COMITATO di VALUTAZIONE DI IMPATTO AMBIENTALE

Parere n. 11/2017

Oggetto: Ditta: Colombara s.r.l.
Sede Legale: Via Malcontenta, 28 – Loc. Marghera Venezia
Intervento: Richiesta di rinnovo dell'autorizzazione all'esercizio dell'impianto di recupero rifiuti sito in via Malcontenta, 28 – Marghera Venezia
Procedura di assoggettabilità alla procedura di VIA ai sensi dell'art.13 della L.R. n.4/2016 e dell'art. 20 del D.Lgs 152/06 e ss.mm.ii.

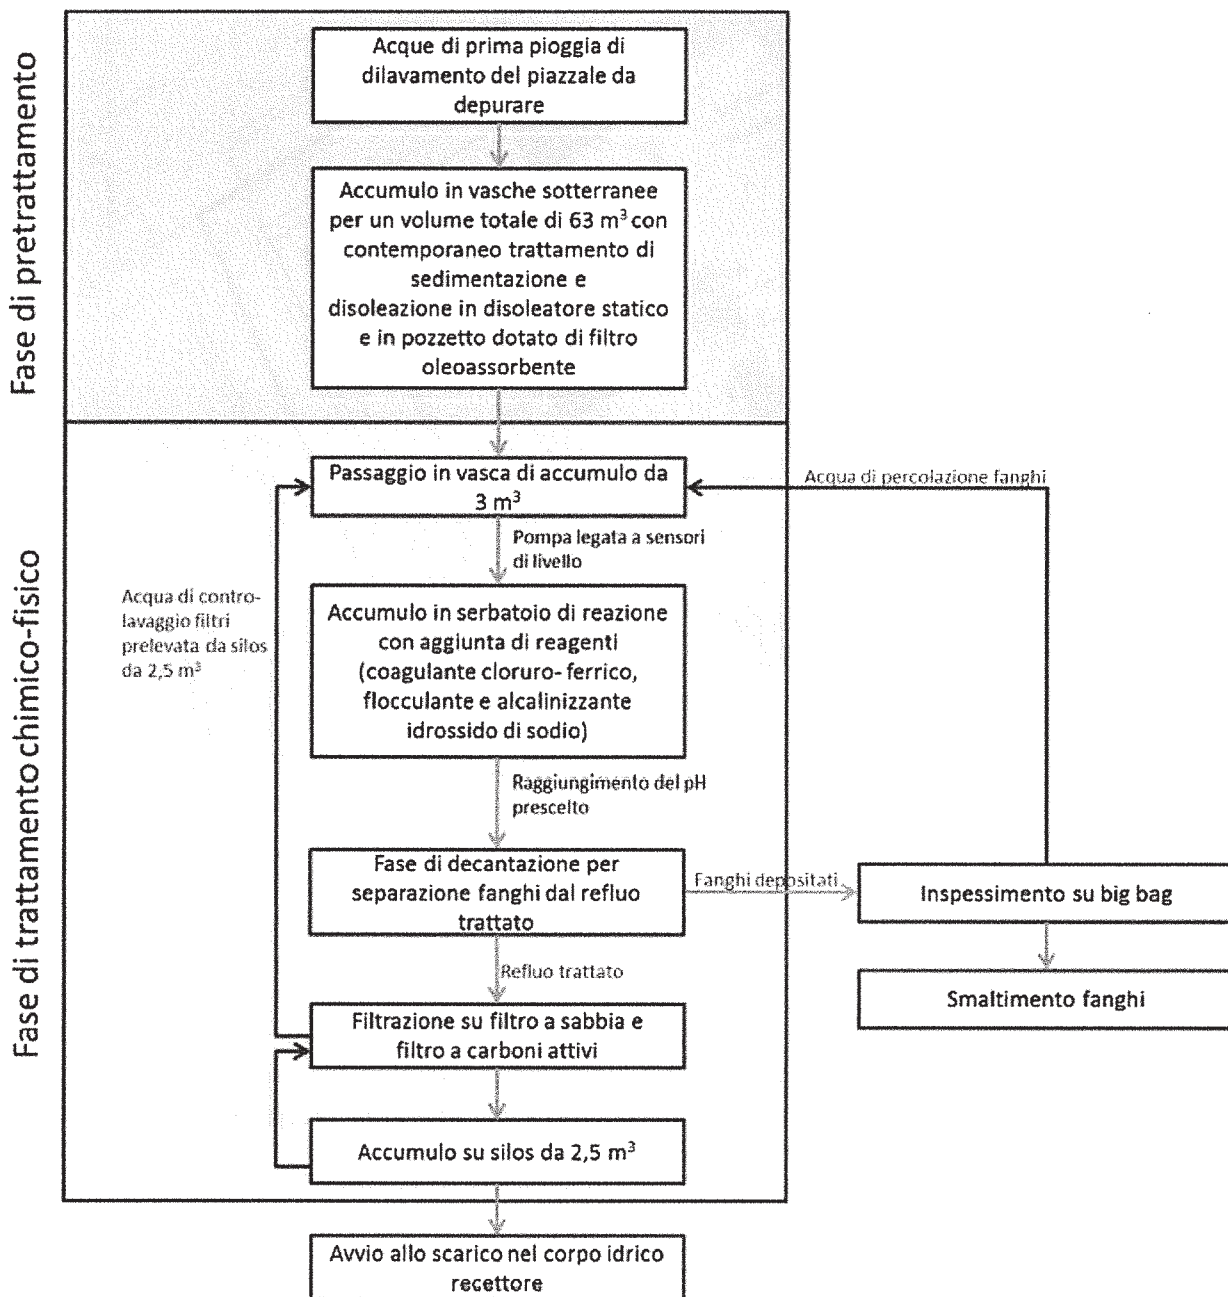
Infine il comune di Venezia nelle osservazioni chiede di prescrivere alla ditta di garantire nel tempo l'efficacia dell'impermeabilizzazione nell'intero sito nonché il corretto funzionamento della linea di drenaggio e trattamento delle acque.

Come si evince dalla Tavola n. 6 allegata alla relazione integrativa, la rete di raccolta delle acque di dilavamento del piazzale esterno e quella di raccolta delle acque dei pluviali della copertura del capannone rimangono completamente separate fino alla condotta finale che confluisce nel corpo recettore superficiale.

2. Dovranno essere trasmessi a Città Metropolitana di Venezia e ARPAV i risultati delle analisi dei campioni prelevati allo scarico delle acque di prima pioggia in uscita dall'impianto di depurazione chimico-fisico e delle acque di seconda pioggia attivati in occasione dei primi eventi meteorici rilevanti.

3. Dovrà essere predisposta una adeguata procedura relativa al controllo con cadenza annuale della consistenza della impermeabilità della pavimentazione del piazzale e dell'efficacia della rete di raccolta e trattamento delle acque meteoriche, da condividere con la C.M.Ve nell'ambito del procedimento di autorizzazione all'esercizio. I risultati dei controlli dovranno essere riportati in apposito registro di manutenzione.

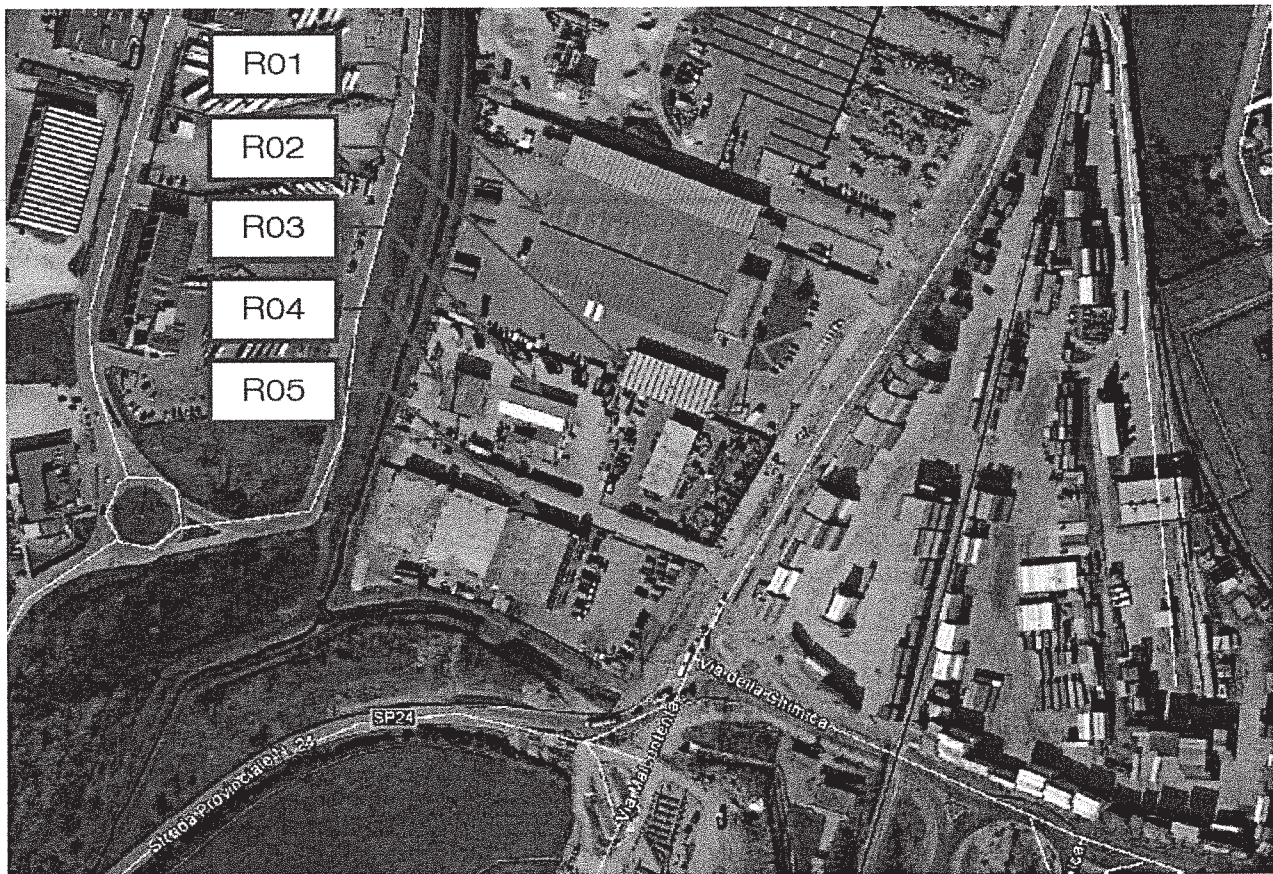
Per quanto riguarda l'inquinamento acustico, il comune rileva delle carenze in merito al previsionale acustico allegato all'istanza. Tra le mancanze segnalate viene chiesto di valutare il limite differenziale anche per i ricettori non abitativi, in particolare per il ricettore indicato come R2 che è il più esposto al rumore.

I ricettori esterni prossimi maggiormente esposti presi in esame sono riportati nell'immagine seguente:

Il solo recettore 03 è ad uso residenziale; gli altri sono ad uso industriale.

La ditta ha presentato una relazione previsionale acustica basata su analisi fonometriche effettuate con impianto in marcia e su dati di rumorosità della pressa-cesoia fissa, al momento non utilizzabile.

Dai dati fonometrici rilevati in prossimità del recettore 03 risulta che vengono rispettati i limiti di emissione, di immissione e differenziale previsti dalla classe V.

Con impianto a regime, con pressa-cesoia in marcia, dovrà essere programmata una campagna di misurazioni fonometriche per la verifica dei risultati dello studio previsionale acustico, in conformità alle osservazioni del Comune di Venezia di cui in premessa. (vedi prescrizione apposita).

1. Dovrà essere effettuata una campagna di misurazioni della rumorosità per la verifica del rispetto dei limiti normativi, dopo l'avviamento della pressa cesoia fissa, oggi inutilizzabile. Dovrà essere verificato anche il rispetto dei limiti differenziali presso il ricettore indicato come R2. La relazione tecnica finale dovrà inoltre tenere conto delle altre osservazioni del Comune di Venezia, riportate in allegato.
In caso di superamento di detti limiti dovranno essere attuati gli accorgimenti necessari per ricondurre i valori entro i limiti previsti, dando comunicazione a Città Metropolitana di Venezia e Arpav delle misure adottate, con ripetizione della campagna di rilevamenti.
